Arbeitsring Lärm der DEGA

Stellungnahme des ALD zum Entwurf der Ersten Verordnung zur Änderung der Verkehrslärmschutzverordnung

Hier: Berechnungsvorschriften für
Schienenverkehrslärm Schall 03 [2012]

Bild 1: Pegelverlauf auf BüG-Gleisen nach DB AG⁵.

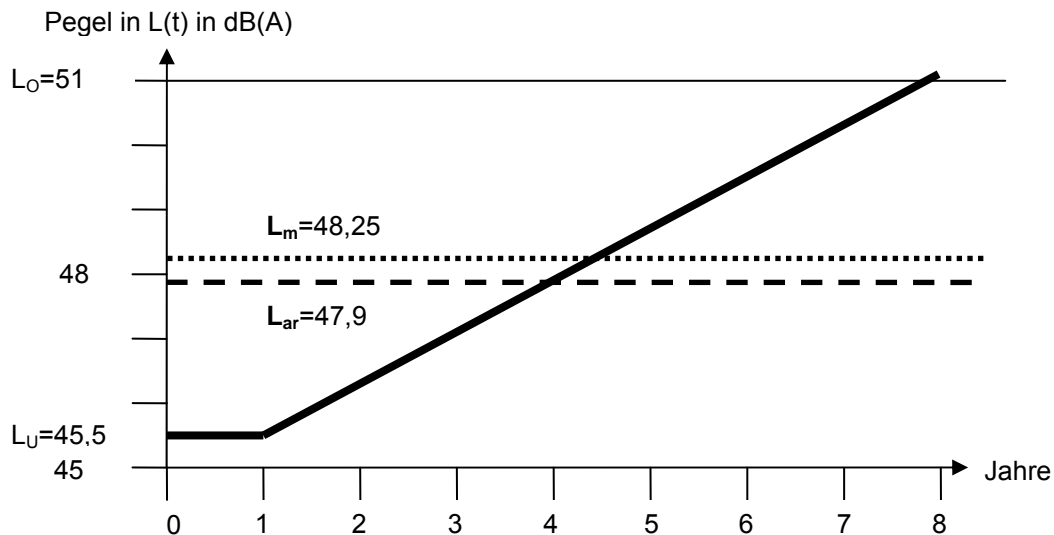
Die für das BüG abgeleiteten Minderungen beruhen auf einer standardisierten Funktion für das Anwachsen der Emissionspegel mit der Zeit nach dem Schleifvorgang, die die DB vorgelegt hat (siehe Bild 1). Hintergründe und Abgleich mit den realen Daten sind von der DB im damaligen Pro-

zess der Revision der Schall 03 nicht vorgelegt worden, so dass sich die Minderungswerte (bezogen auf den durchschnittlichen Zustand, in Bild 1 mit $L_O = 51 \text{ dB(A)}$ gekennzeichnet) nicht überprüfen lassen. Nach der damaligen Auffassung des Umweltbundesamtes hatte die DB AG nicht hinreichend durch Daten nachgewiesen, dass dieser Pegelverlauf repräsentativ ist. Die DB geht in ihrer Ableitung der Minderungswerte zudem von einer arithmetischen Mittelung L_{ar} anstatt der erforderlichen energetischen Mittelung L_m aus, was sich mit einer Differenz von $0,325 \text{ dB(A)}$ zu Ungunsten der Betroffenen auswirkt (siehe Bild 1).

In Kapitel 4.5 wird das Überwachungsverfahren für das BüG definiert. Bild 1 zeigt einen durchschnittlichen Anstieg der Emissionen pro Jahr von $0,8 \text{ dB(A)}$. Nimmt man an, dass eine Messung des SMW knapp unter 2 dB(A) liegt, wird frühestens in zwei Jahren geschliffen. Dann liegen die Emissionen mit knapp $3,6 \text{ dB(A)}$ bereits deutlich über dem erforderlichen SMW-Wert von 3 dB(A) ⁶. Messergebnisse des Umweltbundesamtes haben zudem gezeigt, dass das Anwachsen der Verriffelung nach einem Schleifvorgang – hier nach dem Oberbauschliff – sehr unterschiedlich sein kann (siehe Bild 2).

Das Überwachungsregime wird deshalb spezifischen Situationen nicht gerecht. Deshalb plädieren wir für ein Verfahren der linearen Extrapolation von Messwerten des SMW.

Für den durchschnittlichen Fahrflächenzustand (der durch $L_U = 48$ und $L_O = 53,4$ und $L_m = 51 \text{ dB(A)}$) bzw. $L_U(\text{SMW}) = 0$, $L_O(\text{SMW}) = 5,4$ und $L_m(\text{SMW}) = 3 \text{ dB(A)}$) bei linearem Verlauf der Sägezahnkurve beschrieben wird) ergäbe sich z. B. die folgende Überwachungsvorschrift:

Bild 3: Geräuschemissionswerte von U-Bahnen (Quelle: Umweltbundesamt 2007)

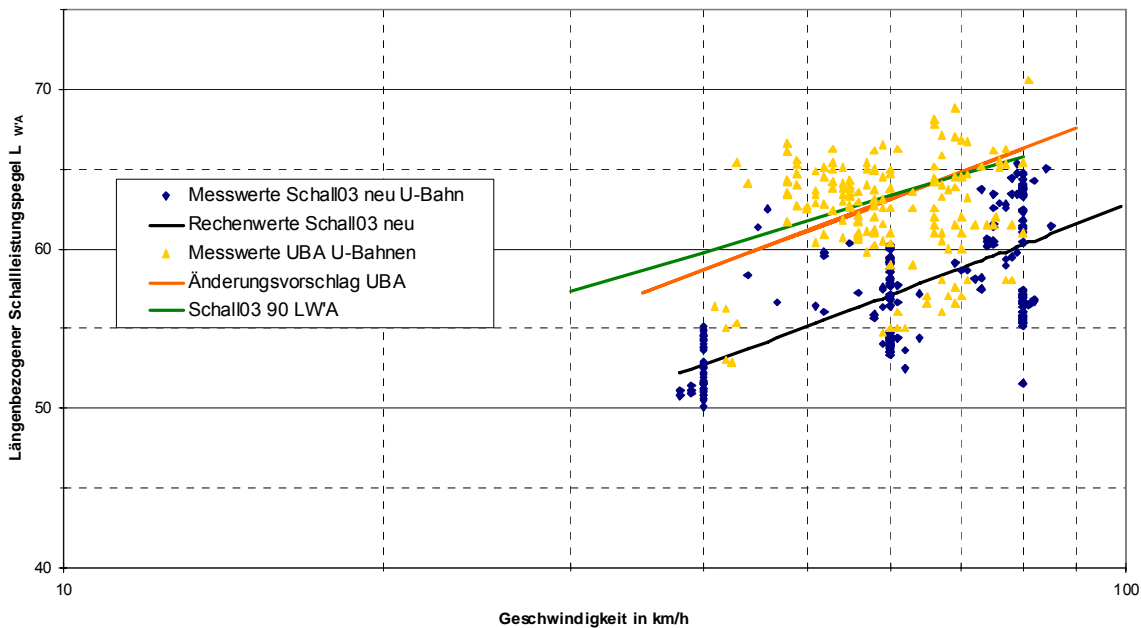
Bei der Festlegung der Emissionswerte von U-Bahnen wurde von einem Betriebsprogramm ausgegangen, das im Wesentlichen neuere Fahrzeuge vorsah¹⁰. Die folgende Abbildung zeigt die Problematik der Repräsentativität.

Die Messergebnisse des UBA, die eine breitere Palette der in Deutschland eingesetzten Wagen umfassen, zeigen damit um ca. 6 dB(A) höhere Emissionen als nach Beiblatt 2, Fz-Kategorie 23 vorgesehen.
